INFORME DE VISITA DE CONTROL

N° 005 -2022-OCI/1446-SVC

**VISITA DE CONTROL
A LA MUNICIPALIDAD DISTRITAL DE SAN MARCOS
SAN MARCOS - HUARI - ANCASH**

**“CREACIÓN DE LOS SERVICIOS DE PRÁCTICAS
DEPORTIVAS Y RECREATIVAS EN EL BARRIO FLORIDA
DE LA LOCALIDAD DE SAN MARCOS, DISTRITO DE SAN
MARCOS, PROVINCIA DE HUARI, DEPARTAMENTO DE
ANCASH”**

IMAGEN N° 2
DETALLE DEL PLANO DG - 01 "DISTRIBUCIÓN GENERAL PLANTA Y SECCIONES"

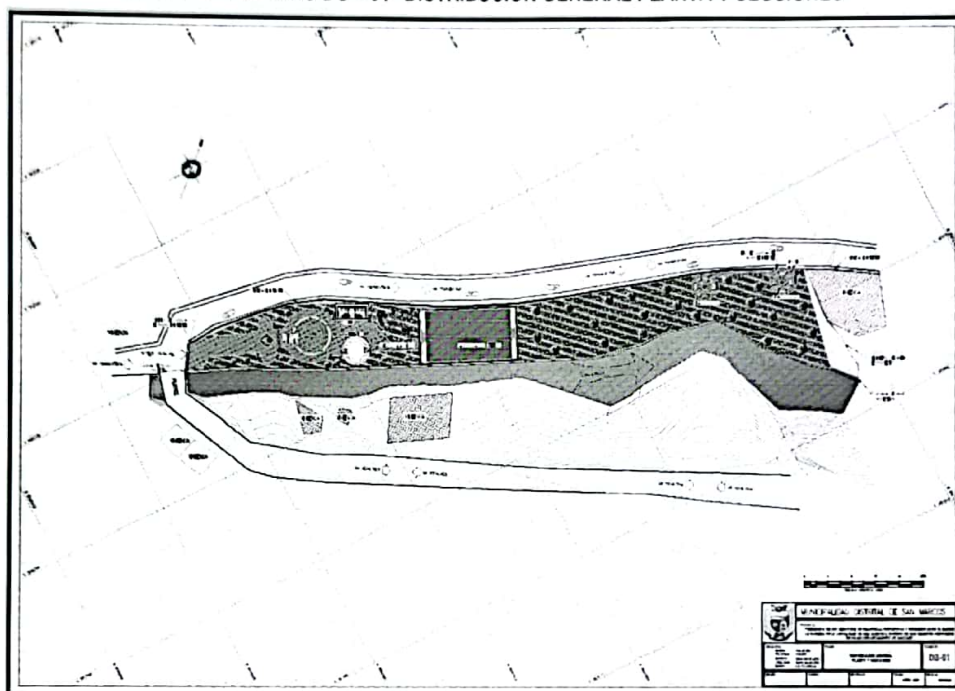
De la revisión efectuada al plano DG-01, denominado "Distribución General Planta y Secciones", del expediente técnico aprobado por la Entidad mediante Resolución de Gerencia Municipal n.º 0739-2021-COVID-19/GM/MDSM, de 1 de diciembre de 2021, se advierte la ubicación del proyecto materia de revisión, según se visualiza en la imagen siguiente:

Al respecto, en el mencionado plano se evidencia que la totalidad de la intervención a ser ejecutada por la Entidad, se encuentra ubicada de manera adyacente al río Carash; sobre el particular, es importante señalar que en el Plan de Desarrollo Urbano de la ciudad de San Marcos 2008-2015², se ha incluido las zonas de vulnerabilidad y riesgos según detalle:

En ese contexto, conforme se pueden evidenciar, en las imágenes precedentes, el área donde se ha proyectado la ejecución del proyecto se encuentra ubicada en la zona consignada con el color rojo, es decir se encuentra dentro del área clasificada como de "Alto Riesgo", según el Plan de Desarrollo Urbano de la ciudad de San Marcos 2008-2015.

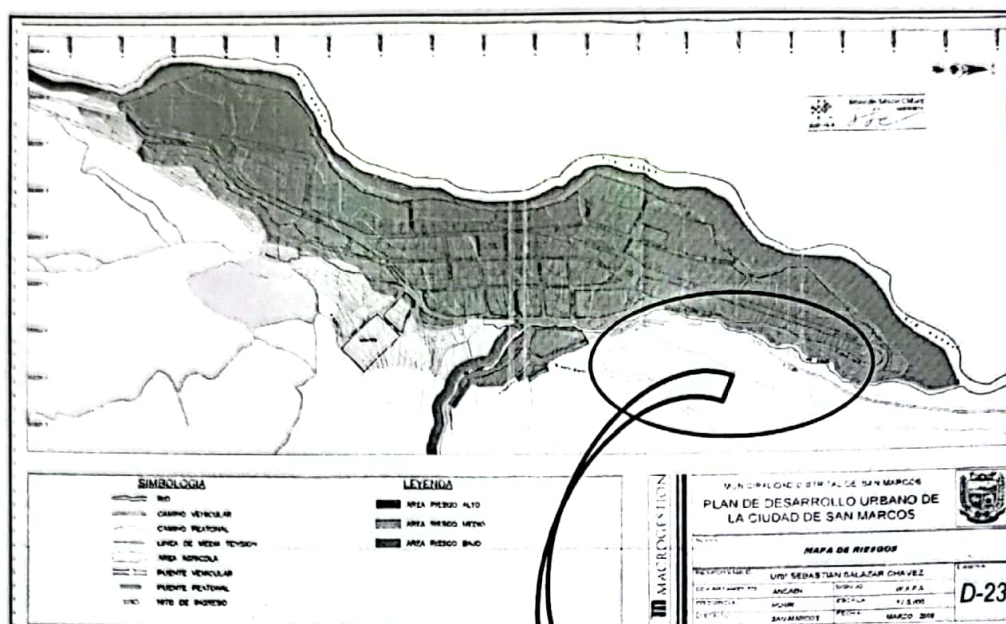
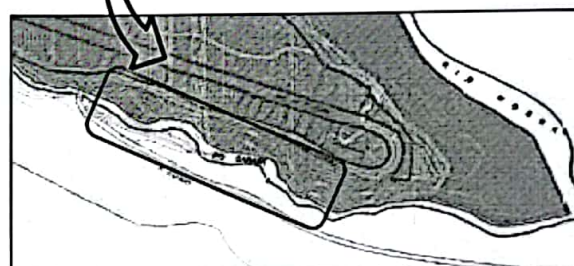
La Ciudad de San Marcos tiene tres áreas de alto riesgo ante desastres naturales, mayormente por la erosión del talud ocasionada por la humedad del suelo debido a las fuertes lluvias, el riego de campos de cultivo y el arroyo de aguas servidas, pero también por el impacto de las construcciones. (Ver Lámina D-23.) (...)

IMAGEN N° 3
DETALLE DEL PLANO DG - 01 "DISTRIBUCIÓN GENERAL PLANTA Y SECCIONES"

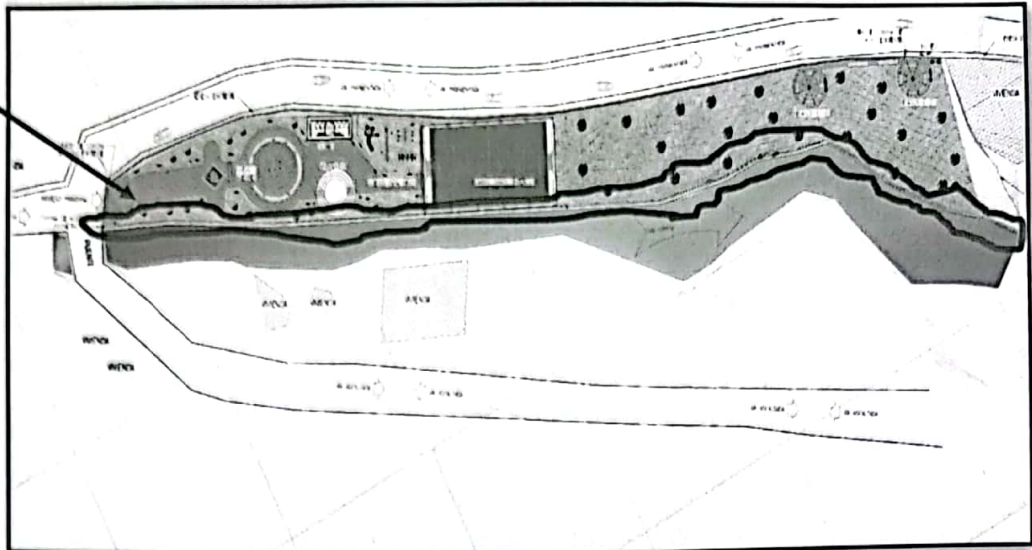
En ese contexto, del análisis efectuado al plano DG-01, denominado "Distribución General Planta y Secciones", se advierte que la ejecución del proyecto fue proyectada desde el borde de la rivera del Río Carash; consecuentemente no se advierte en dicho plano la existencia del ancho la faja marginal mínima, para la zona de intervención del citado río.

La infraestructura proyectada se encuentra ubicada al borde del río Parash.
